VYSVĚTLENÍ ZADÁVACÍ DOKUMENTACE Č. 8

Rekonstrukce MŠ Oblouková Šternberk
Z2023-022497

Město Šternberk
Horní náměstí 78/16, 785 01 Šternberk
00299529
Veřejná zakázka na stavební práce
Otevřené podlimitní řízení

K DOTAZU 3 bylo upřesněno, že uchazeč provede ocenění dle předložených soupisů stavebních prací (výkazů výměr). Tomuto vysvětlení rozumíme, ale nechápeme, proč tedy zadavatel ve vysvětlení č.6 uveřejnil nový výkres půdorysu MŠO Zzs DPS D11b2 1 NP 1..50:

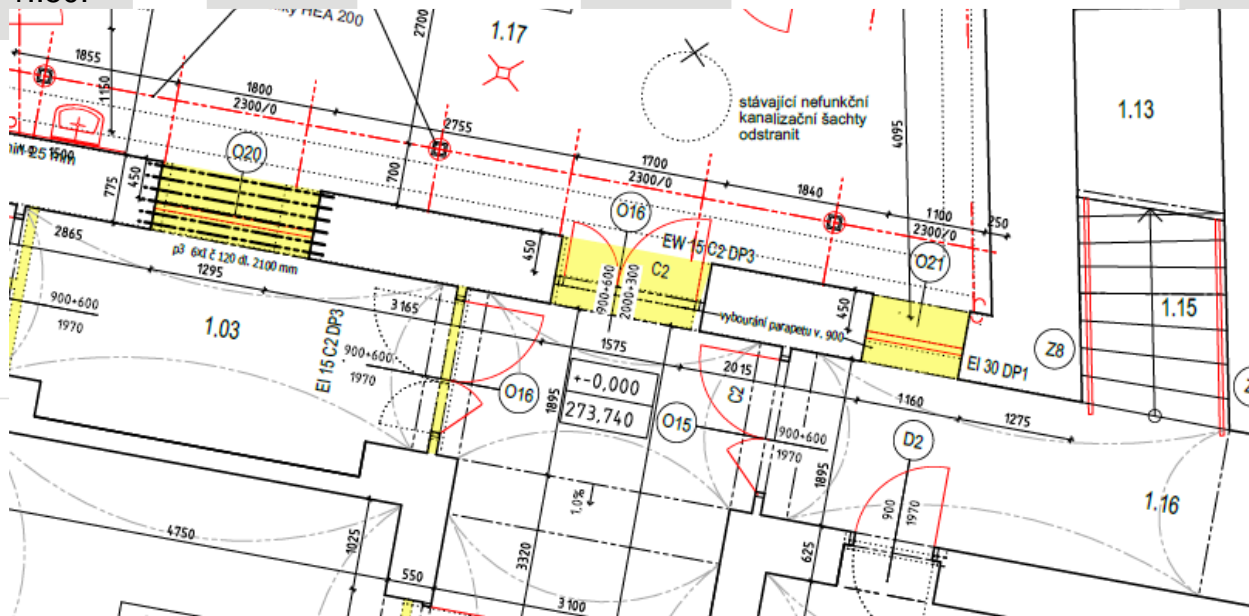
Dle tohoto revidovaného výkresu se jedná o okenní otvory O20 a O21, které jsou v soupisu prací s nulovou hodnotou, tedy se nebudou realizovat.

V revidovaném soupisu prací tak opět zůstaly položky pro okenní otvory Tr/01 a Tr/02 s odlišnými rozměry, než uvádí výkres MŠO Zzs DPS D11b2 1 NP 1..50.

Platí okenní otvory O20 a O21 dle posledního revidovaného půdorysu, nebo platí okenní otvory Tr/01 a Tr/02 dle posledního výkazu výměr? Pokud otvory O20 a O21,

žádáme o opravu soupisu prací a doplnění položky pro dvoukřídle dveře O16, které rovněž nejsou součástí nových soupisů prací.

Účastníci řízení provedou ocenění dle posledního revidovaného soupisu stavebních prací (výkazu výměr) z Vysvětlení ZD č. 7 (soubor nazvaný „Soupis prací - ŠTERNBERK - MATEŘSKÁ ŠKOLA OBLOUKOVÁ_rev4“). Vámi uvedené výkresy, jež tvořily přílohu vysvětlení ZD č. 6 se vztahovaly k části dotazu č. 3, a neaktualizovaly výkresovou část zadávací dokumentace, ale pouze revidovaly a upřesňovaly počty a umístění zástěn mezi WC a zástěn sprch.
